**Изменение № 1 ГОСТ 19104—88 Соединители низкочастотные на напряжение до 1500 В цилиндрические. Основные параметры и размеры**

**Утверждено и введено в действие Постановлением Государственного комитета СССР по управлению качеством продукции и стандартам от 23.04.90 № 955**

**Дата введения 01.11.90**

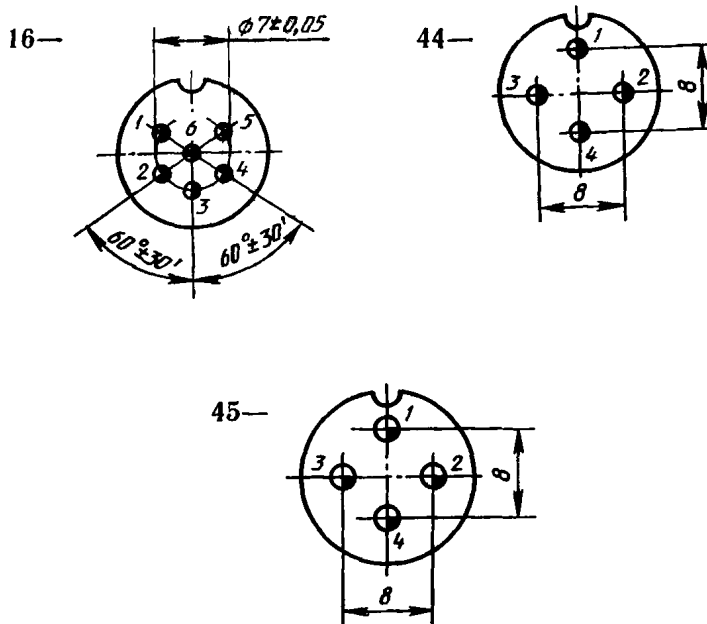
Приложение 3. «Схема расположения контактов соединителей». Схема 6. Графа « $U_{\text{раб}}$ , В». Заменить значение: 300 на 250. Схема 7. Графа « $U_{\text{раб}}$ , В». Заменить значение: 500 на 700. Схема 84. На чертеже заменить размер: 5 на 6.

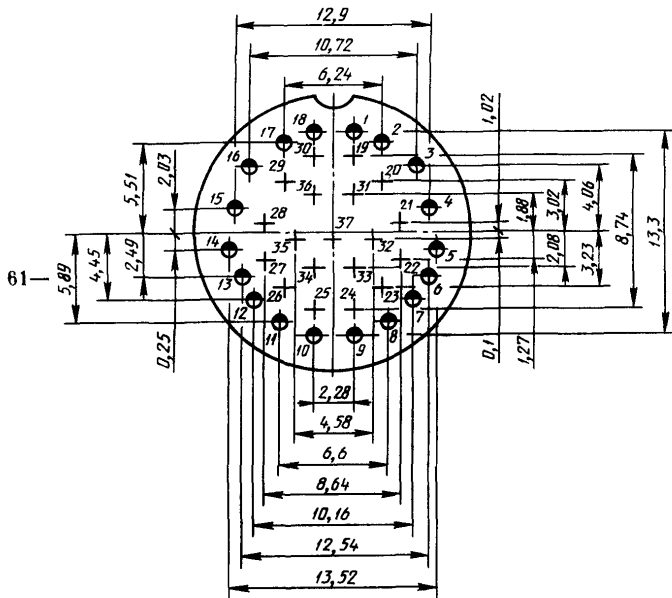
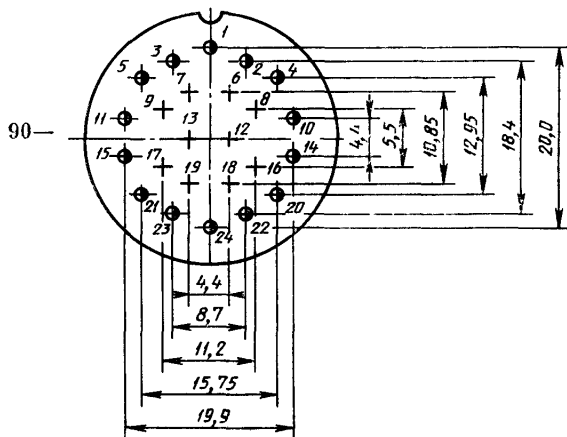
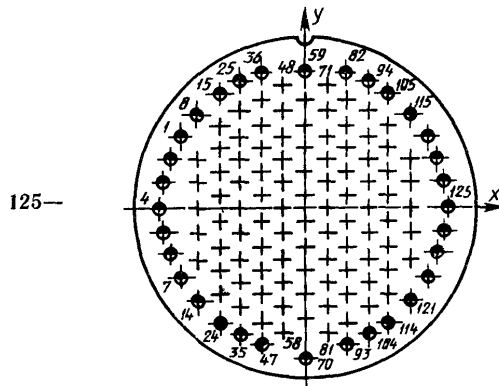
Схемы 16, 44, 45, 61, 90, 101, 102, 116, 125 заменить новыми:
